**INFORME DE HITO DE CONTROL
N° 022-2024-OCI/0202-SCC**

**EJECUCIÓN DE LA IOARR: CONSTRUCCIÓN DE CAMPO
DEPORTIVO; EN EL(LA) SUB UNIDAD DE PROMOCIÓN
DEL DEPORTE DE LA UNIVERSIDAD NACIONAL DEL
ALTIPLANO, DISTRITO DE PUNO - PROVINCIA DE PUNO
- DEPARTAMENTO DE PUNO**

**HITO DE CONTROL N° 2 - EJECUCIÓN DE OBRA A
SETIEMBRE 2024**

Imagen n.º 4
Cronograma de ejecución de obra vigente

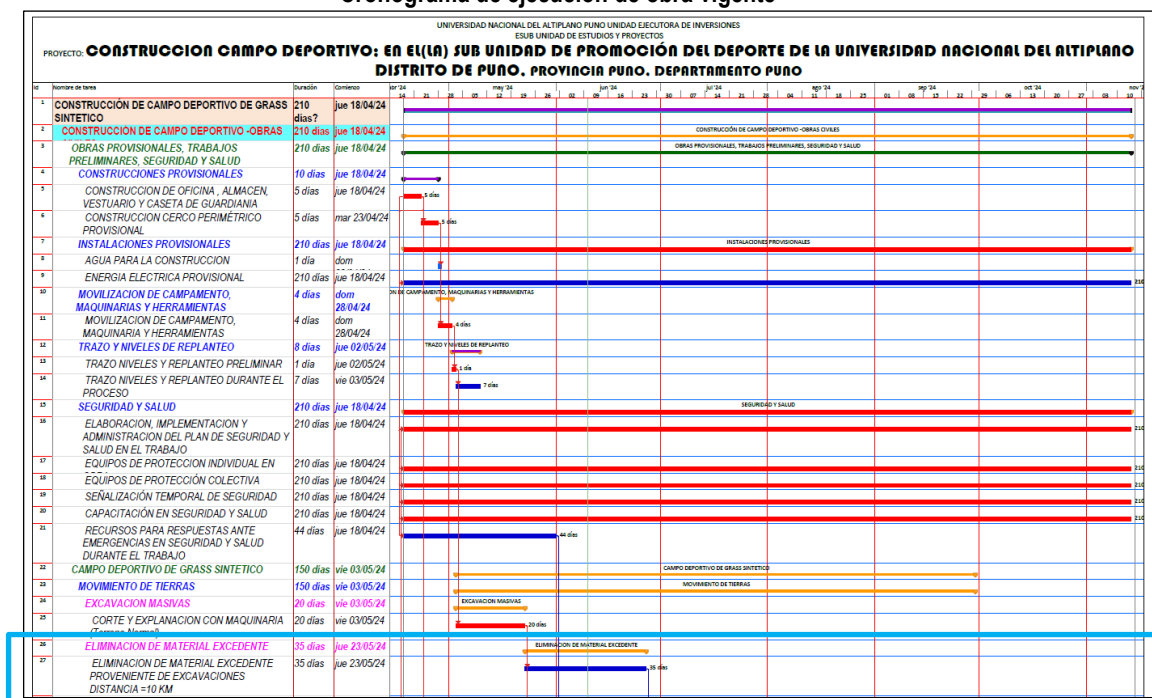
Por otro lado, realizada la verificación del cronograma de ejecución de obra vigente se advierte que la partida *01.02.01.02.01 Eliminación de material excedente proveniente de excavaciones distancia =10 Km* está programado su ejecución del 23 de mayo de 2024 hasta el 26 de junio de 2024 por un plazo de 35 días calendario, el mismo no se habría cumplido por razones que durante la ejecución real de la obra se han presentado mayores metrados en esta partida; el mismo se evidencia en la siguiente imagen del cronograma de ejecución vigente.

Del cronograma de ejecución de obra vigente aprobado para la ejecución de la obra se advierte que la partida eliminación de material excedente proveniente de excavaciones distancia=10 Km, tuvo una duración de 35 días calendario del 23 de mayo de 2024 al 26 de junio de 2024; sin embargo, realizado la visita de inspección física a la obra se encontró el material sobrante de excavación y explanación acumulado a lo largo del lado este de la obra.
